ContiTech**Kit de distribution CT1134K1/WP1/WP2 pour Audi, Seat, Skoda et VW. Divers modèles 2,0 l TDI à rampe commune de 1ère génération****Problème :**

Figure 3
« Étrier de verrouillage » +
butée de tension maximum

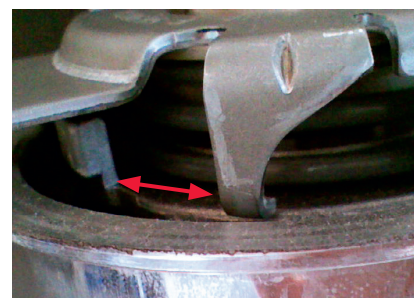
Le galet tendeur fourni V56340 diffère par son aspect de celui monté sur le véhicule, et semble ne pas pouvoir être tendu correctement.

Dans sa version d'origine, le galet est monté tel que représenté sur la Figure 1. Le galet destiné au marché de la rechange est légèrement modifié – voir Figure 2.

Pour procéder à un réglage correct de la tension, le nouveau galet doit tout d'abord être tendu au niveau maximum sur le goujon à l'aide du nouvel écrou de telle sorte que « l'étrier de verrouillage », monté sur la face arrière de l'embase, puisse coulisser devant la pièce moulée (butée de tension maximum) : voir Figure 3.
